Freiburg i. Br. 03.05.2016
Name Schmidle / Vassallo
Durchwahl 0761/208 - 4450 / - 4504
Aktenzeichen 44-PFV PSW Atdorf /
Anhörung TöB
(Bitte bei Antwort angeben)

Planfeststellungsverfahren PSW Atdorf; Beteiligung der Träger öffentlicher Belange
Stellungnahme im Planfeststellungsverfahren

Stellungnahme Referat 44

Verlauf der A 98.5 und der 4 Varianten der A 98.6

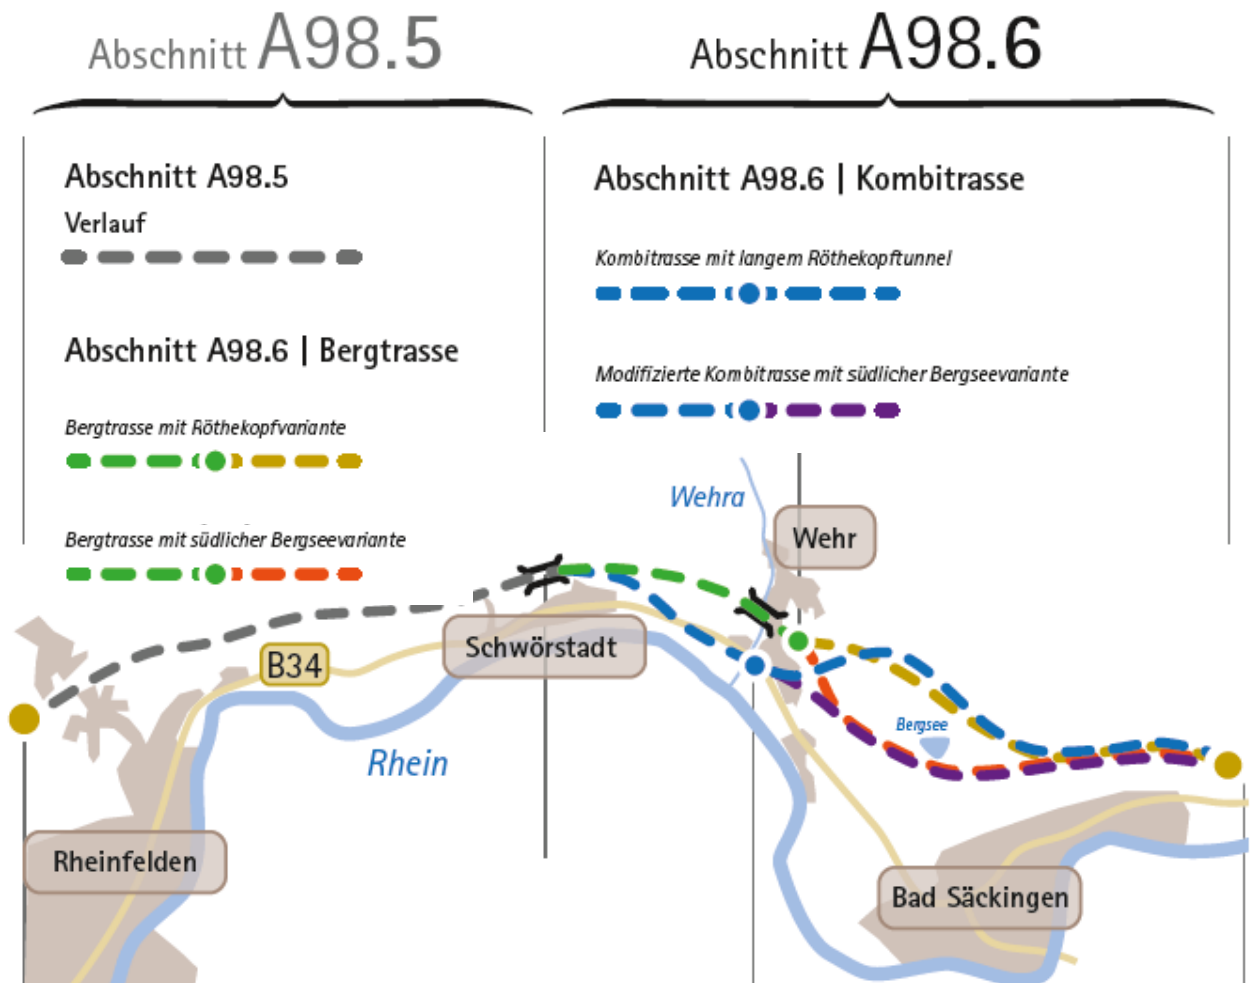
Der Autobahnneubau der A 98.6 Schwörstadt – Murg ist betroffen. Dem Vorhaben kann in dieser Form nur unter Vorbehalt zugestimmt werden.

Auf Grundlage dieser 4 Varianten wurde im Jahr 2013 das Bürgerforum am Hochrhein durchgeführt, mit dem Ergebnis, dass keine Variante eindeutig besser oder schlechter als eine andere ist. Ein abschließender Variantenvergleich wurde nicht durchgeführt. D.h. seitens des RP Freiburg sind alle 4 Varianten im Rahmen der Prüfung der Betroffenheit gleichwertig zu behandeln.

Zwischen der Planung der PSW Atdorf und den 4 Varianten der A 98.6 gibt es bei der technischen sowie der landschaftspflegerischen Planung Konflikte, die nachfolgend dargestellt werden. Art und Umfang dieser Beeinträchtigungen wurden für die 4 Trassenvarianten überschlägig ermittelt. Es wird darauf hingewiesen, dass es sich um eine erste grobe Abschätzung handelt und nicht den Anspruch auf Vollständigkeit erhebt. Die Ergebnisse sind in den Anlagen 1 bis 3 dargestellt.
